Mission régionale d'autorité environnementale
Grand Est

**Avis sur le projet d'exploitation du parc éolien des
Vents de Meuse Sud 3 à Nançois-le-Grand et Saint-Aubin-sur-Aire (55)
porté par VSB Énergies nouvelles**

n°MRAe 2024APGE16

Figure 4: Schéma de la saturation visuelle du village de Saint-Aubin-sur-Aire

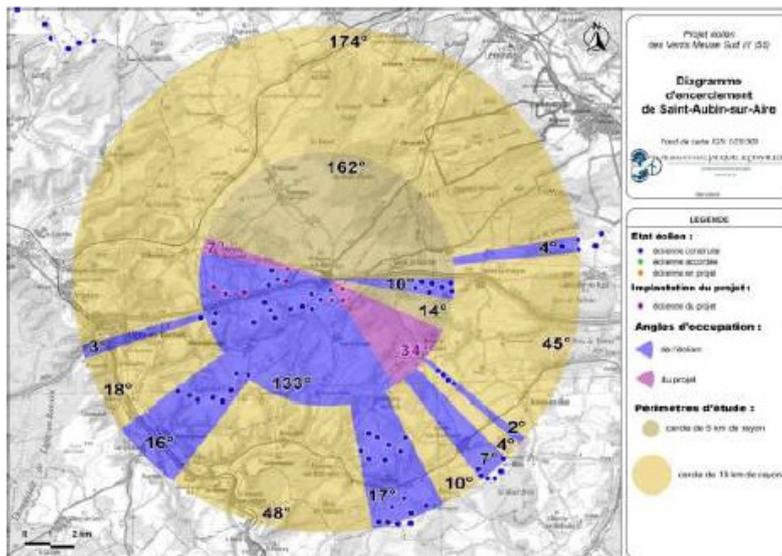
L'analyse de la saturation visuelle des communes environnantes permet de mettre en avant l'augmentation de l'encerclement autour de la commune de Saint-Aubin-sur-Aire, toutefois l'angle ajouté de 34° se situe dans un espace ne pouvant pas être retenu comme une respiration visuelle, au sud de la commune, où les haies sont conséquentes. Il en est de même pour les villages dans un rayon de 10 kilomètres autour du projet. En effet, l'importance du relief de la Côte de Bar, rend les éoliennes peu visibles depuis les villages voisins malgré une augmentation du risque d'encerclement.
